**AVIS RELATIF À LA PROTECTION
CONTRE LES EVENTUELS EFFETS NOCIFS ET NUISANCES
PROVOQUÉS PAR LES RAYONNEMENTS NON IONISANTS
GÉNÉRÉS PAR DES ANTENNES ÉMETTRICES STATIONNAIRES**

Commune : SERAING - Exploitant : ORANGE

Référence exploitant : 016L1_1 / 30063L1_1 / 40063L1_1 / 50063L1_1

Rapport n° 538 / 2024

Figure 1 : Vue en plan des lieux de séjour et des points de contrôle

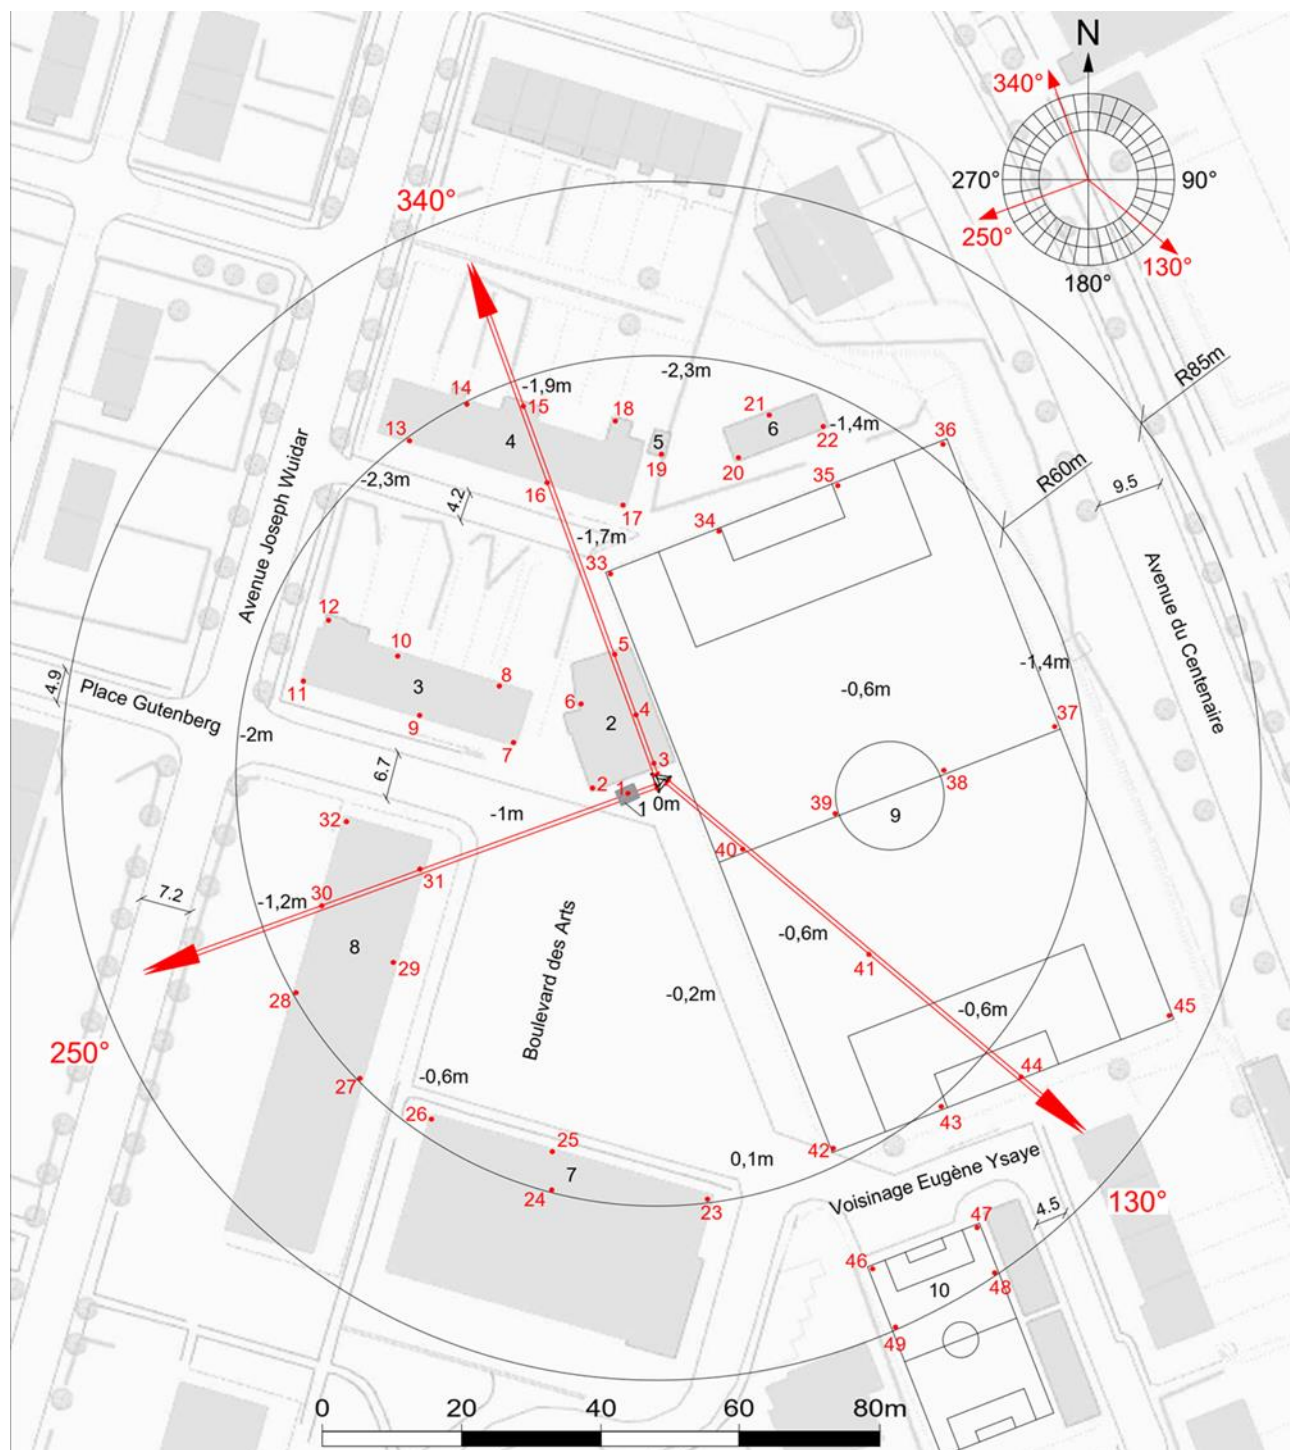
Les fréquences d'émission, la puissance rayonnée par chacune des antennes et leur gain permettent de déterminer le rayon de la zone à analyser. Tout dépassement de la limite par installation est exclu en dehors de cette zone. Le tableau 2 reprend les 35 LS² pour lesquels l'indice d'exposition est le plus élevé. Les différentes colonnes indiquent :

- le numéro du point de contrôle repris sur un des plans de la figure 1;
- le numéro du LS dans lequel se trouve le point de contrôle de la 1^{ère} colonne ;
- l'atténuation d'obstacle prise en compte pour le calcul de l'indice d'exposition dans le LS ;
- le résultat du calcul de l'indice d'exposition.

En ce qui concerne les antennes de l'installation mentionnées dans le tableau 1, la distance maximale à laquelle la limite pourrait être atteinte, à l'extérieur, est égale à 81,5 m. S'il n'y a pas de LS à une distance inférieure, les antennes respectent forcément la limite d'immission.

Dans le cas des LS situés à l'intérieur des bâtiments, une atténuation d'obstacle est prise en compte et il en résulte que la distance maximale à laquelle la limite pourrait être atteinte se réduit à 57,7 m.

Les résultats de l'évaluation décrite au paragraphe 4 indiquent que les antennes émettrices stationnaires de l'installation faisant l'objet du présent avis ne produisent pas, dans un lieu de séjour, un rayonnement électromagnétique maximum supérieur aux limites fixées à l'article 4 du décret.

Figure 2 : Vue en plan des installations d'antennes dans un rayon de 300 mètres autour de l'installation faisant l'objet de la demande d'avis

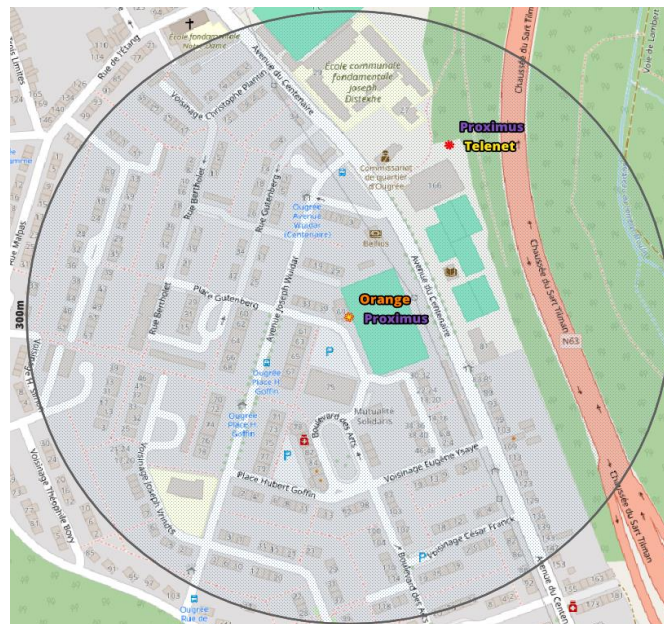
Le plan en projection verticale de la figure 2 indique la localisation des installations d'antennes émettrices stationnaires visées par le décret et situées dans un rayon de 300 mètres autour de l'installation référencée dans le paragraphe 2 et localisée au centre du cercle. Les données de localisation de ces antennes et les avis correspondant sont accessibles via le cadastre en ligne des antennes émettrices stationnaires⁶. Les installations prises en compte dans l'évaluation du respect de la limite cumulative sont les installations d'antennes émettrices déclarées en service par l'exploitant à la date du présent avis, à l'exception de l'installation référencée dans le paragraphe 2 et éventuellement d'autres installations ayant fait l'objet d'une demande d'avis à la même date et qui sont situées à l'intérieur de la zone de 300 mètres de rayon.

- il y a au plus 4 installations d'antennes émettrices stationnaires présentes dans la zone d'évaluation de 300 mètres de rayon représentée dans la figure 2, y inclus l'installation

- b) il y a exactement 5 installations d'antennes émettrices stationnaires présentes dans la zone d'évaluation de 300 mètres de rayon représentée dans la figure 2, y inclus l'installation référéncée dans le paragraphe 2 et il existe, pour 3 ou 4 de ces installations, un avis attestant le respect de la limite abrogée de 3 V/m : la limite cumulative définie à l'article 4, §2 du décret est nécessairement respectée dans les lieux de séjour à l'intérieur de la zone d'évaluation de 300 mètres de rayon ;

- c) dans tous les autres cas, il a été vérifié que la limite cumulative définie à l'article 4, §2 du décret n'est pas dépassée dans les lieux de séjour sur base du nombre d'installations localisées dans la zone d'évaluation de 300 mètres de rayon représentée dans la figure 2, de leur localisation ainsi que des données inscrites dans la figure 1 et au paragraphe 4 du présent avis et dans les avis attestant le respect de la limite par installation ou de la limite abrogée de 3 V/m relatifs aux autres installations reprises dans la figure 2.

Compte tenu des considérations ci-dessus, il apparaît que l'intensité du rayonnement électromagnétique généré, dans les lieux de séjour situés dans un rayon de 300 mètres autour de l'installation référéncée dans le paragraphe 2, par l'ensemble des antennes émettrices stationnaires de l'ensemble des exploitants du même site d'antennes émettrices stationnaires respecte la limite fixée à l'article 4, § 2 du décret.
